ZAŁĄCZNIKI

Nazwa zamierzenia budowlanego:	Budowa parkingu powyżej 10 stanowisk dla samochodów osobowych wraz ze stacją ładowania dla pojazdów elektrycznych oraz budowa linii kablowej elektroenergetycznej zasilającej infrastrukturę i słupy oświetleniowe na placu publicznym w Gorzowie Śląskim.
Kategoria obiektu budowlanego:	VIII
Lokalizacja:	Gorzów Śląski, ul. Wojska Polskiego, dz. nr 1798, 1795, 1859.
Inwestor:	Gmina Gorzów Śląski 46 – 310 Gorzów Śląski ul. Wojska Polskiego 15
TOM	I/II

Dotyczy: Renowacji „Pomnika Zwycięstwa i Wolności” w Gorzowie Śląskim autorstwa rzeźbiarza Jana Borowczaka.

PLAN SYTUACYJNY DROGOWY

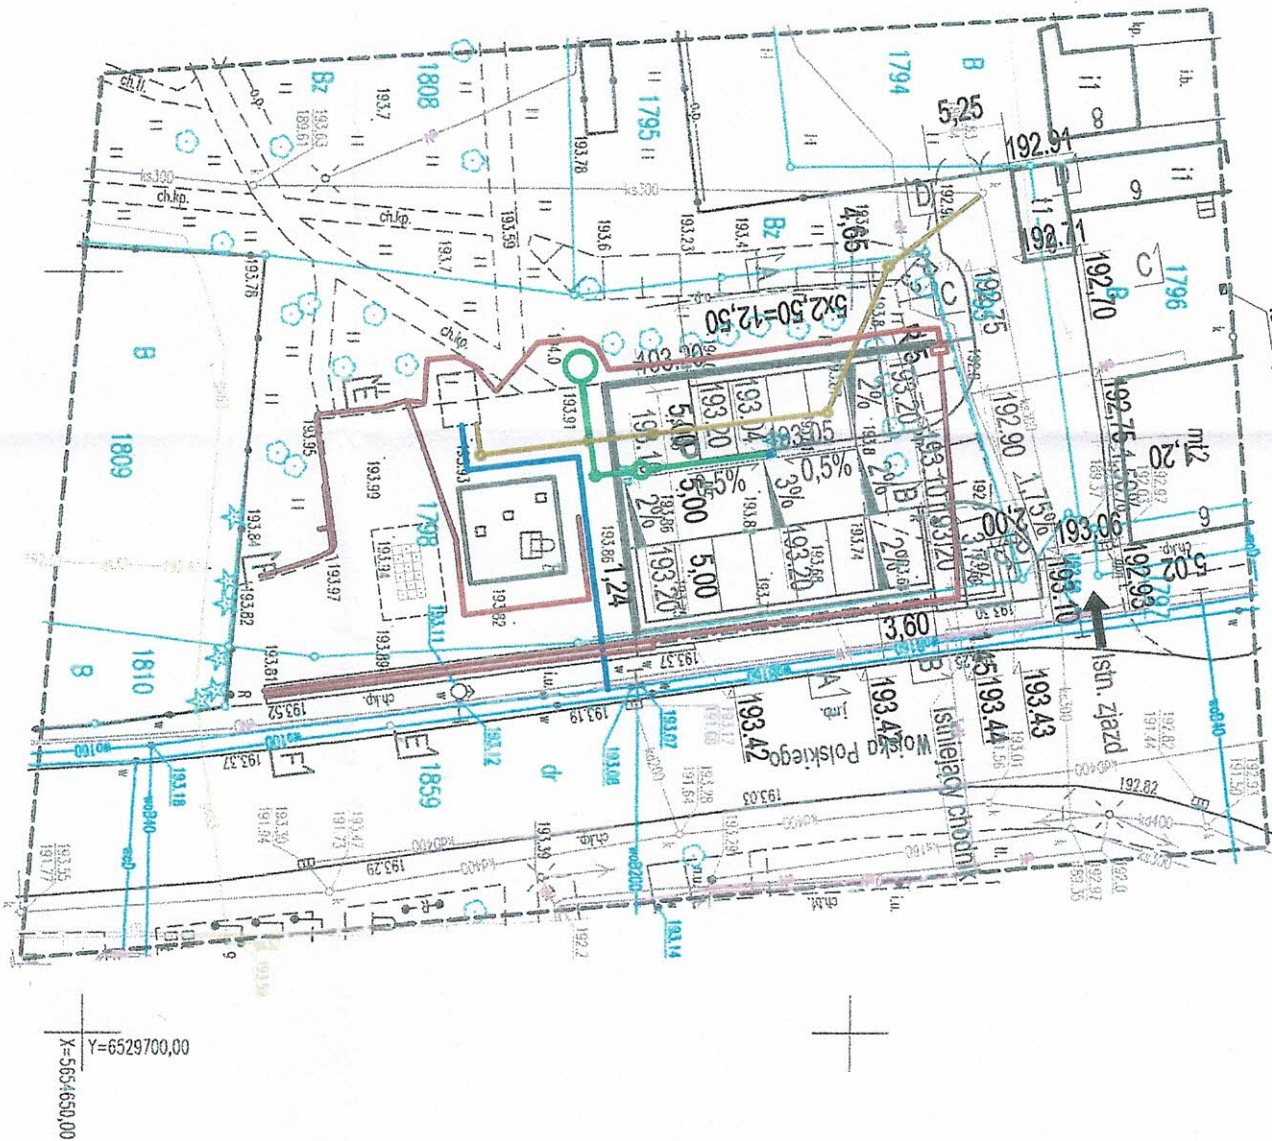
- 2) Dopuszcza się lokalizację przyłącza wodociągowego DN 32 PE i linii energetycznej enN do zasilania punktów świetlnych w **m. Gorzów Śląski** ul. Wojska Polskiego (dz. nr 1859) w pasie drogowym ww. drogi pod chodnikiem – zgodnie z przedłożonym załącznikiem mapowym.

- 3) Przyłącze wodociągowe DN 32 PE i linię energetyczną enN do zasilania punktów świetlnych umieszczone pod chodnikiem dopuszcza się ułożenie w wykopie

- 4) Po zakończeniu prac chodnik należy odtworzyć do stanu pierwotnego w zakresie:
 - podbudowę na długości i szerokości wykopu,
 - nawierzchnię na długości i szerokości wykopu powiększone o 0,5 m z każdej strony.

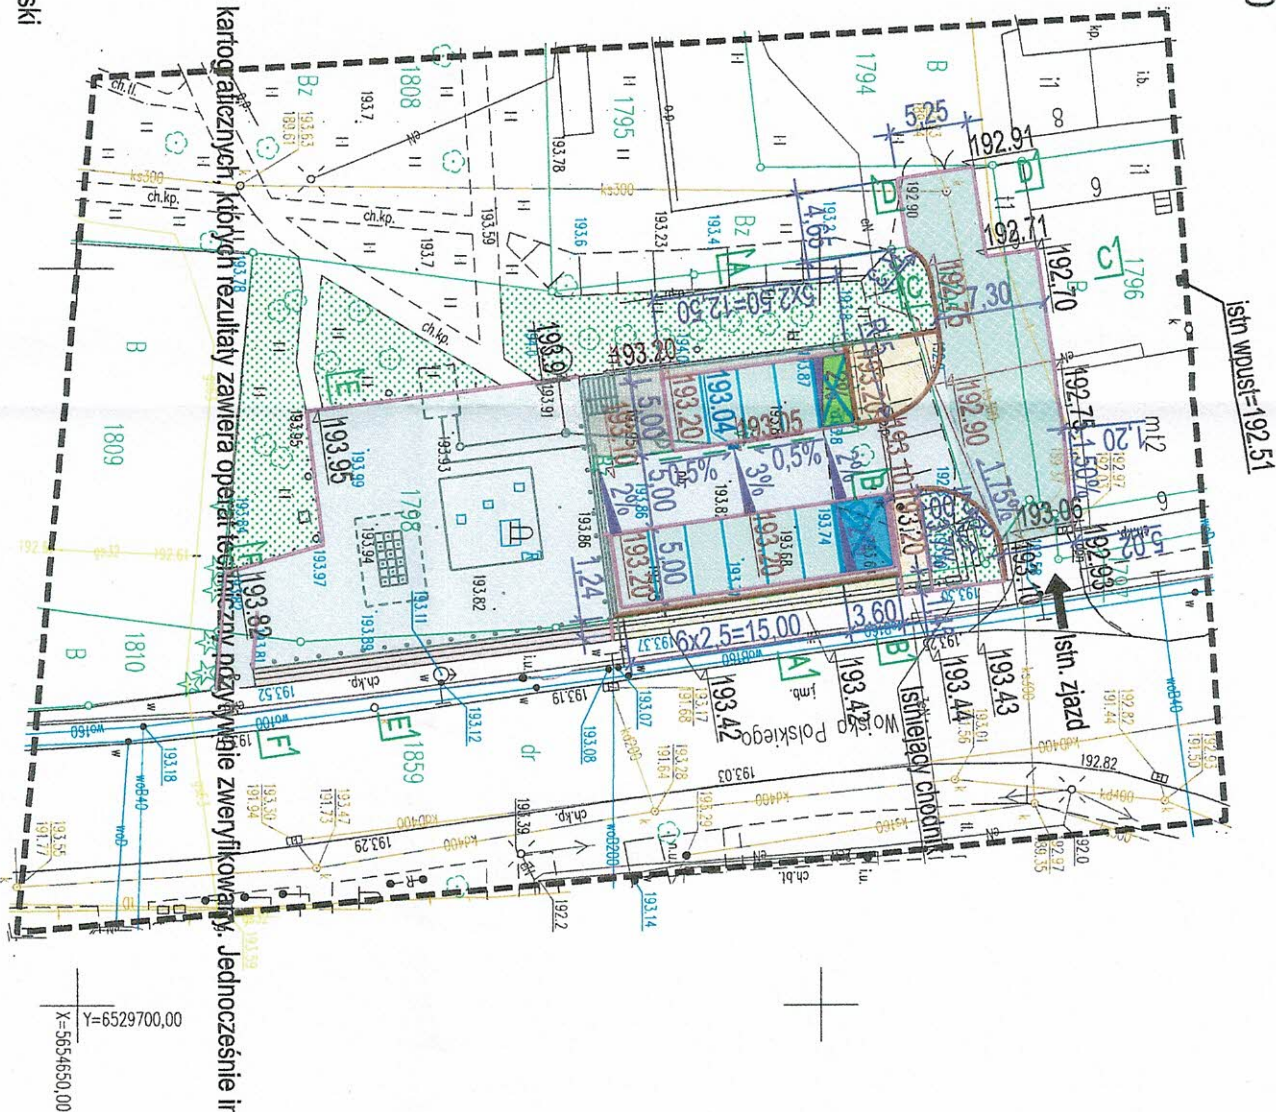
W trakcie przebudowy łączenie nowego chodnika z istniejącym należy stosować schodkowy układ warstw konstrukcji i nawierzchni.
